## Π Ρ Ο Σ Ω Ρ Ι Ν Η Ε Κ Θ Ε Σ Η Ε Λ Ε Γ Χ Ο Υ

Τήρησης των περιβαλλοντικών όρων και της κείμενης περιβαλλοντικής νομοθεσίας για την Εγκατάσταση Επεξεργασίας Λυμάτων Μείζονος Περιοχής Βόλου, με φορέα τη Δημοτική Επιχείρηση Ύδρευσης Αποχέτευσης Μείζονος Περιοχής Βόλου (ΔΕΥΑΜΒ), που βρίσκεται στην περιοχή «Μπουρμπουλήθρα» του Δήμου Βόλου, Π.Ε. Μαγνησίας και Σποράδων για τη διερεύνηση του φαινομένου ρύπανσης της θάλασσας στον Λιμένα Βόλου.

Χάρτης 1: Ενδεικτικός χάρτης

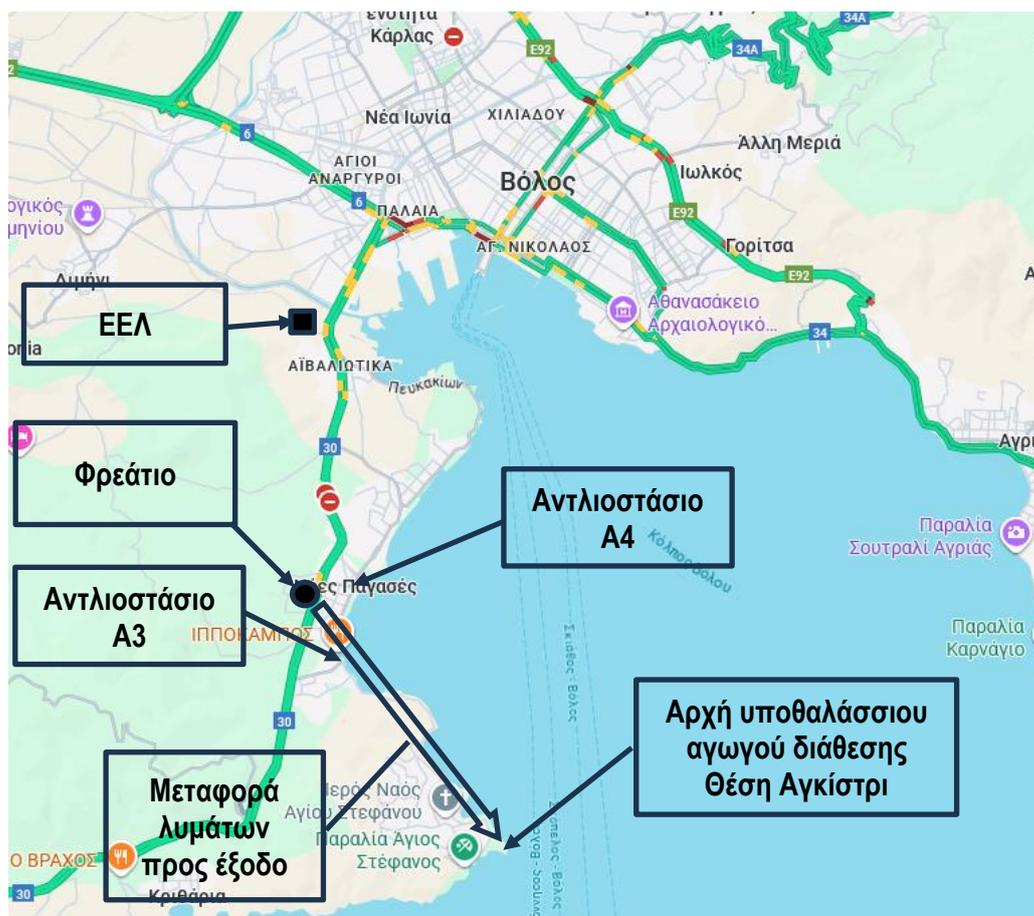
Σε εκτέλεση εισαγγελικής παραγγελίας, πραγματοποιήθηκε αυτοψία στο φρεάτιο όπου συμβάλλει ο αγωγός με ανεπεξέργαστα λύματα από την περιοχή των Αλυκών και της Ν. Αγχιάλου με τον κύριο αγωγό που διοχετεύει τα επεξεργασμένα λύματα από την ΕΕΛ στο σημείο διάθεσης των λυμάτων στον Παγασητικό κόλπο (θέση Αγκίστρι), βάσει της ΑΕΠΟ. **Συνεπώς, τα ανεπεξέργαστα λύματα της Ν. Αγχιάλου και των Αλυκών**

εισέρχονται στον κύριο αγωγό των επεξεργασμένων λυμάτων και καταλήγουν στο θαλάσσιο περιβάλλον, χωρίς να οδηγούνται για επεξεργασία στην ΕΕΛ, σε αντίθεση με την (12) σχετική ΑΕΠΟ και το άρθρο 1 της ΚΥΑ 5673/400/1997. Κατά δήλωση του Γεν. Δ/νη κ. Κουτσιφέλη Δημήτριο, το δίκτυο αποχέτευσης της περιοχής έχει υποστεί εκτεταμένες βλάβες μετά την κακοκαιρία Daniel, με αποτέλεσμα θαλασσινό νερό να έχει διεισδύσει εντός του δικτύου στις Αλυκές και να γίνεται αραίωση των λυμάτων. Η ΔΕΥΑΜΒ έχει προχωρήσει σε ενέργειες για την αντικατάσταση του κατεστραμμένου δικτύου στην περιοχή των Αλυκών, έχει αντικατασταθεί ο αγωγός αποχέτευσης από το αντλιοστάσιο Α4 προς το Α3, αλλά αναμένεται η αντικατάσταση και του υπόλοιπου κατεστραμμένου δικτύου, από το αντλιοστάσιο Α3 ως τη συμβολή των οδών Λυδίας με Λεμάν (Χάρτης 1).
